まちづくり条例に基づく報告書

変更理由書

鎌倉市大船三丁目 528 番 18 に計画中の建築計画の事業区域について、その一部の面積 0.86 m²部分を当初は残地として考え、事業区域から除外していましたが、面積 0.86 m²部分の利用状況（現状のまま手を加えず土地所有者が管理所有する）から未利用地として事業区域面積に含めて下さいと都市調整課から言われたため、当初の事業区域面積 222.78 m²から 223.64 m²に変更いたします。

architect-developer	一級建築士 大臣登録 第317303号 唐澤 裕	設計	日付	物件番号	工事名称	設計図
		責任者	谷上	AA00331	(仮称) 神奈川県鎌倉市大船三丁目 新築工事	図面番号
	一級建築士 大臣登録 第233665号 長野 努	担当	唐澤	案件番号	図面名称	縮尺 S=1/100
		担当	長野		方針図 土地利用計画図

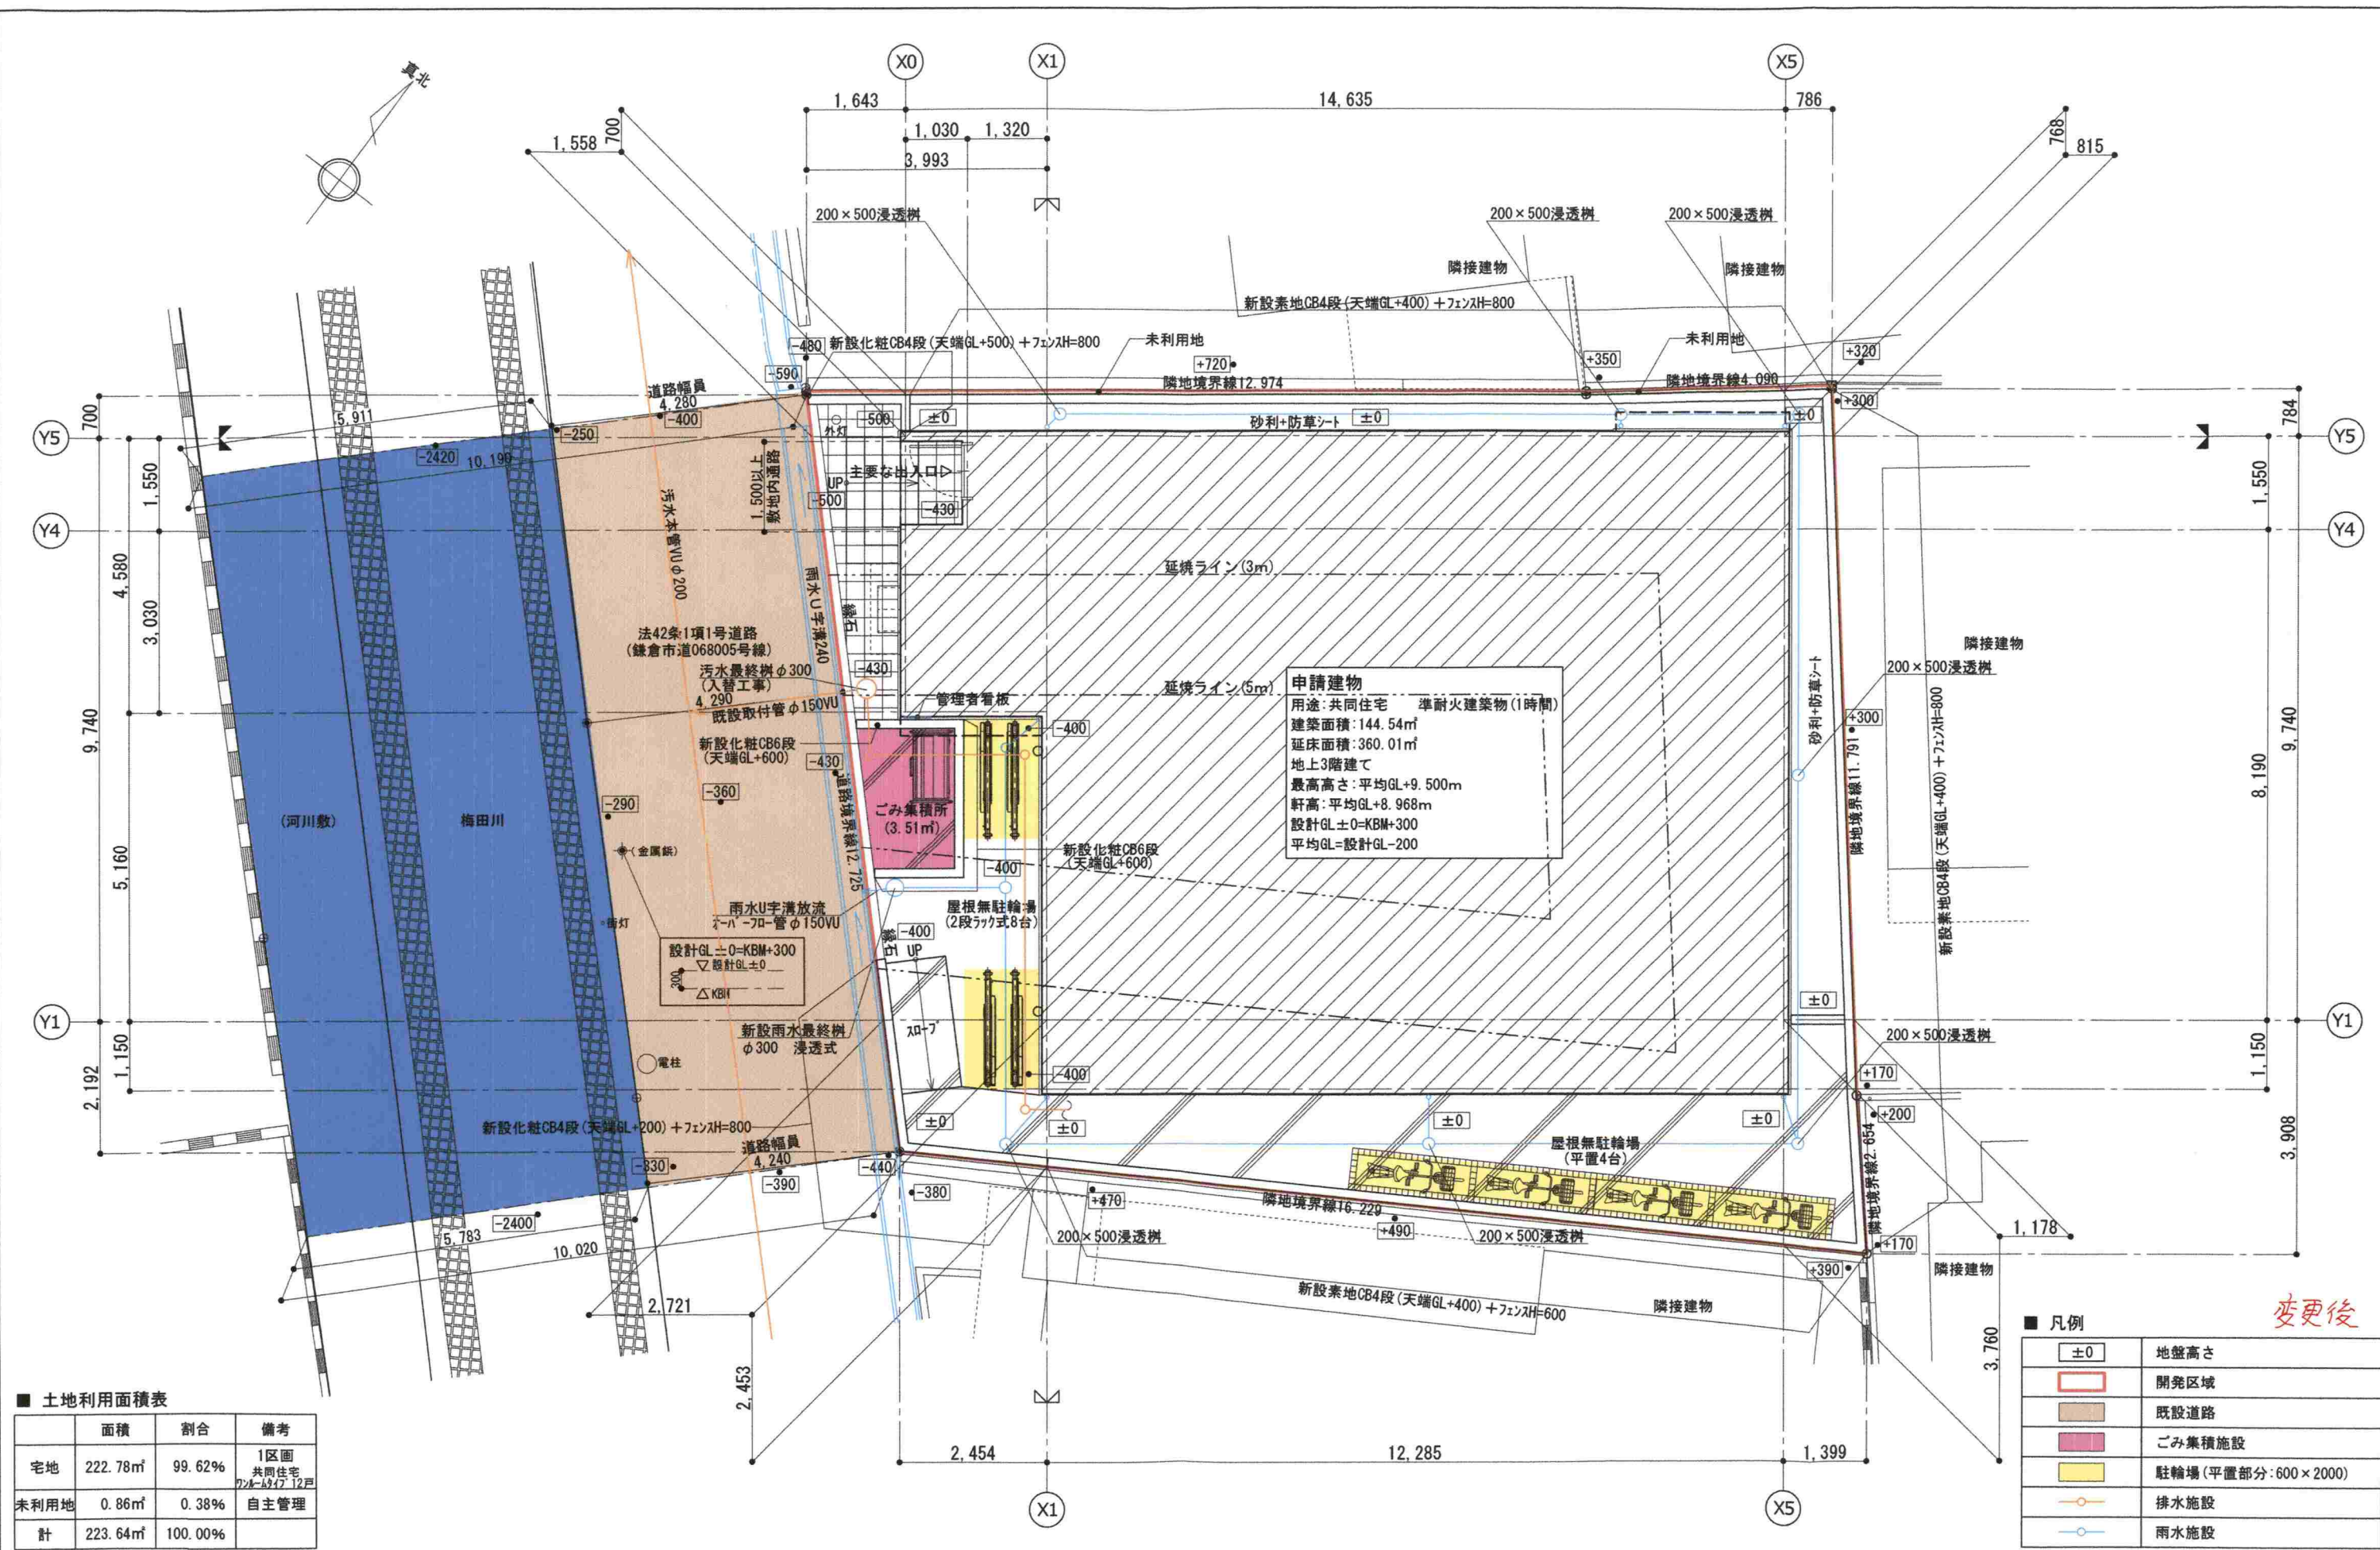
※未利用地部分を事業区域面積に含める。

※ごみ集積所の位置を
南側に200mm移動する。
